宣城市皖东南花炮有限责任公司
安全现状评价报告
(报批稿)

安全现状评价报告

许可证换证安全现状评价报告专家评审意见

2、要素牌标识已按规范重新制作张贴

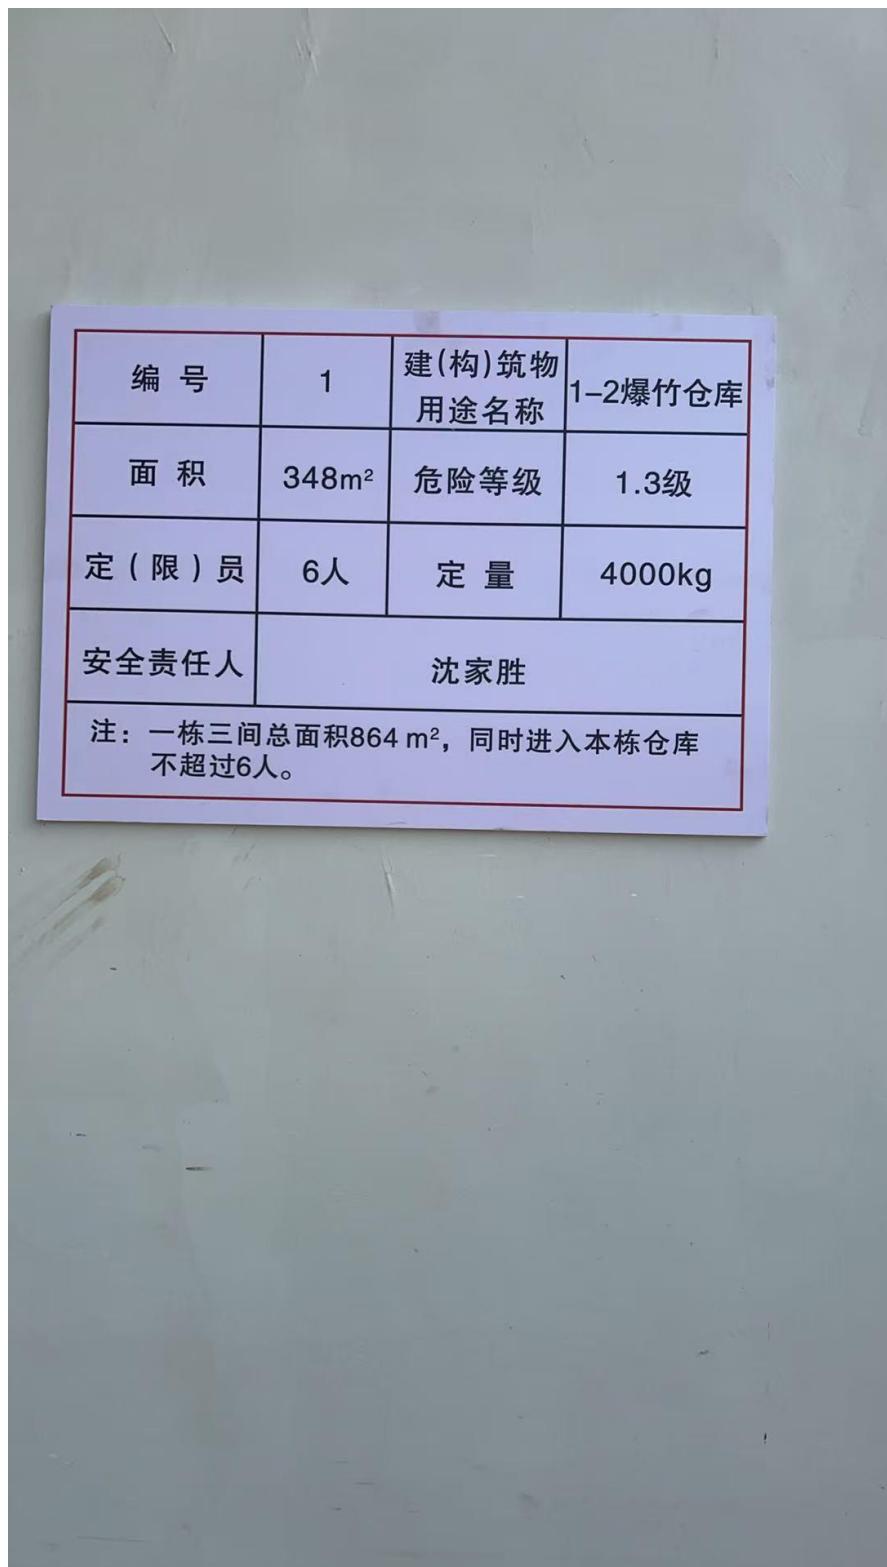
| 序号 | 专家意见 | 修改情况 |
|----|----------------------------------|---|
| 1 | 库房标识牌不规范。 | 要素牌已更换，附件整改图片。 |

| 专家 | 序号 | 意 见 | 修订、整改说明 |
|------|----|---|---|
| | 3 | 要素牌不规范 | 已更换, 见附件整改图片。 |
| | 1 | 库房标识牌不规范(不符合 AQ4114) | 已更换, 见附件整改图片。 |

3、库内已增设疏散指示标志

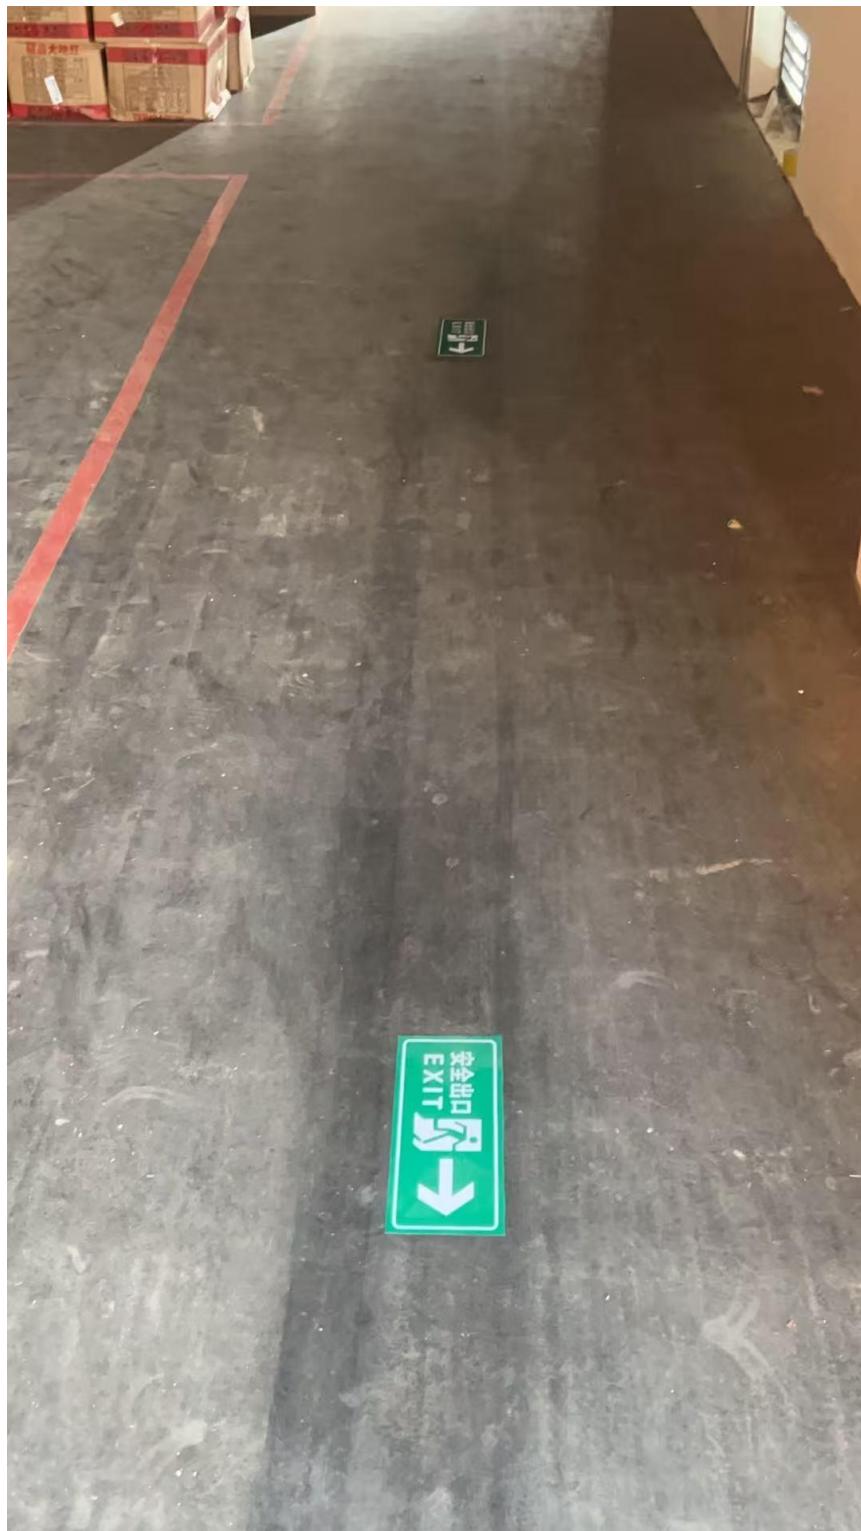
| 序号 | 专家意见 | 修改情况 |
|----|----------------------------------|---|
| 2 | 仓库内无应急疏散指示标志。 | 已增设应急疏散指示标志，附件整改图片。 |

| 专家 | 序号 | 意 见 | 修订、整改说明 |
|------|----|---|---|
| | 2 | 库房无疏散指示标志 | 已增设, 见附件整改图片。 |
| | 2 | 库房内无疏散指示标志(不符合 GB50161 第 12.43 条) | 已增设, 见附件整改图片。 |
